Keuringsverslag van een elektrische laagspanning- en zeer lage spanningsinstallatie

NIET CONFORM

Straatnaam	Ninoofsesteenweg
Huisnummer	141
Busnummer	
Postcode	1755
Gemeente	Leerbeek
Land	België

Controlebezoek van een oude huishoudelijke elektrische installatie van een wooneenheid bij verkoop op vraag van de verkoper volgens (KB 08/09/2019) - AREI Boek 1- 8.4.2. en 8.2.1. en 4.2.4.3.

Afbeelding schakel- en verdeelbord:

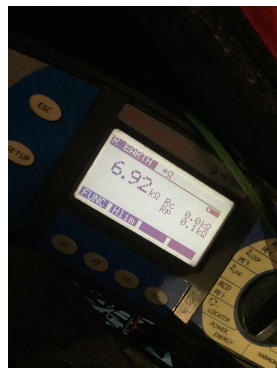
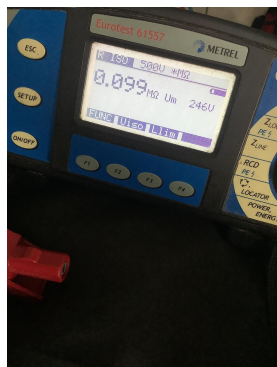
I5.02 De aanduiding van de stroomkringen en/of apparatuur, aansluitklemmen, enz dient aangebracht of vervolledigd te worden. (Boek 1 Onderafdeling 3.1.3.1. en 3.1.3.3.A. en 5.1.6.1)

I5.09 De genaakbare, naakte onder spanning staande delen zijn onvoldoende afgeschermd. (Boek 1 Afdeling 5.1.4. en 4.2.2.3.)

I5.10 Niet gebruikte invoeringen van het verdeelbord zijn niet correct of onvoldoende afgedicht. (Boek 1 Afdeling 5.1.4. en 4.2.2.3.)

I5.11 Interne verbindingen en/of doorsnede van de verdeelrails en verbindingen in het bord zijn onvoldoende. (Boek 1 Onderafdeling 4.4.1.1. en 4.4.1.5.)

16.06 De differentieelstroombeschermingsinrichtingen die worden geplaatst in huishoudelijke installaties zijn ten minste van het type A. Een differentieelstroombeschermingsinrichtingen van het type AC is niet toegelaten. (Boek 1 Onderafdeling 5.3.5.3.)

17.02 De smeltzekeringhouders of houders van kleine vermogensschakelaars met pennen met een sectie kleiner dan 10mm² dienen voorzien te worden van kalibreerelementen. (Boek 1 Onderafdeling 5.3.5.5.A.)

18.21 Kabeldoorvoeren uit te voeren met wartels of gelijkwaardig bescherming (Boek 1 Onderafdeling 5.2.6.1.).
